**AVIS RELATIF À LA PROTECTION
CONTRE LES EVENTUELS EFFETS NOCIFS ET NUISANCES
PROVOQUÉS PAR LES RAYONNEMENTS NON IONISANTS
GÉNÉRÉS PAR DES ANTENNES ÉMETTRICES STATIONNAIRES**

Commune : WAREMME - Exploitant : PROXIMUS

Référence exploitant : 19WNO_00

Rapport n° 689 / 2025

Figure 1 : Vue en plan des lieux de séjour et des points de contrôle

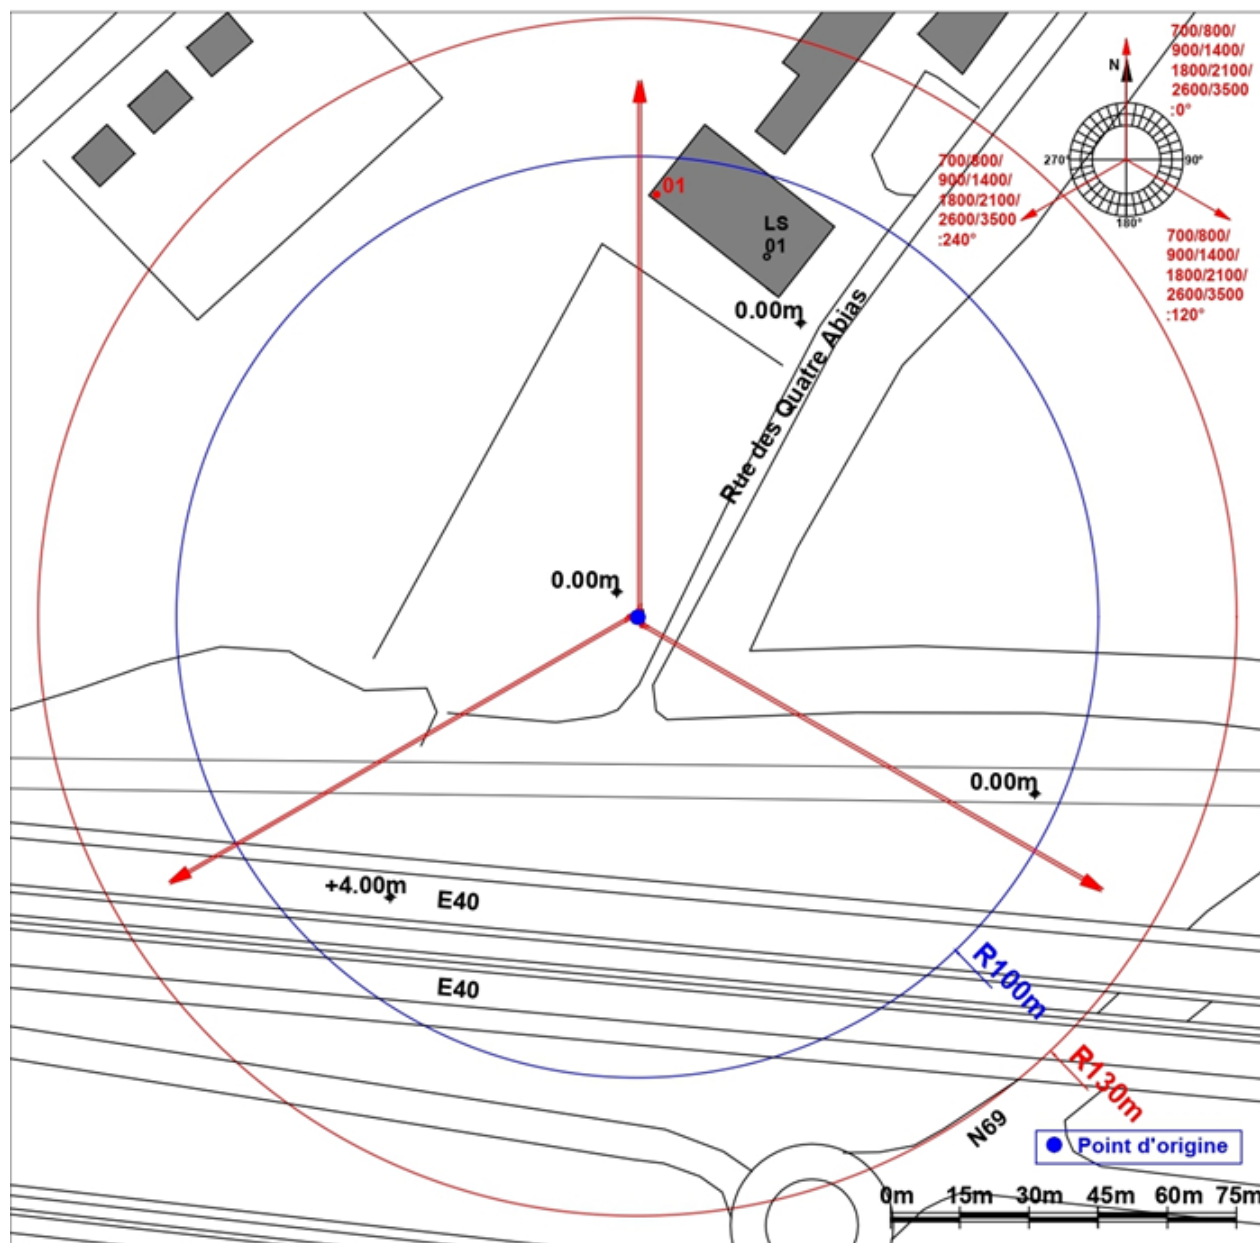
Les fréquences d'émission, la puissance rayonnée par chacune des antennes et leur gain permettent de déterminer le rayon de la zone à analyser. Tout dépassement de la limite par installation est exclu en dehors de cette zone. Le tableau 2 reprend les 35 LS² pour lesquels l'indice d'exposition est le plus élevé. Les différentes colonnes indiquent :

- le numéro du point de contrôle repris sur un des plans de la figure 1;
- le numéro du LS dans lequel se trouve le point de contrôle de la 1^{ère} colonne ;
- l'atténuation d'obstacle prise en compte pour le calcul de l'indice d'exposition dans le LS ;
- le résultat du calcul de l'indice d'exposition.

N° point de contrôle	LS	Atténuation (dB)	Indice d'exposition relatif à la limite par installation IE_i
1	LS01	3,0	0,471

En ce qui concerne les antennes de l'installation mentionnées dans le tableau 1, la distance maximale à laquelle la limite pourrait être atteinte, à l'extérieur, est égale à 103,7 m. S'il n'y a pas de LS à une distance inférieure, les antennes respectent forcément la limite d'immission.

Dans le cas des LS situés à l'intérieur des bâtiments, une atténuation d'obstacle est prise en compte et il en résulte que la distance maximale à laquelle la limite pourrait être atteinte se réduit à 73,9 m.

Les résultats de l'évaluation décrite au paragraphe 4 indiquent que les antennes émettrices stationnaires de l'installation faisant l'objet du présent avis ne produisent pas, dans un lieu de séjour, un rayonnement électromagnétique maximum supérieur aux limites fixées à l'article 4 du décret.

En conclusion, les antennes émettrices stationnaires faisant partie de l'installation référencée dans le paragraphe 2 et dont les caractéristiques techniques sont résumées dans le tableau 1 **respectent les limites d'immission** fixées à l'article 4 du décret du 8 décembre 2022 (M.B. du 16.12.2022) modifiant le décret du 3 avril 2009 relatif à la protection contre les éventuels effets nocifs et nuisances provoqués par les rayonnements non ionisants générés par des antennes émettrices stationnaires.
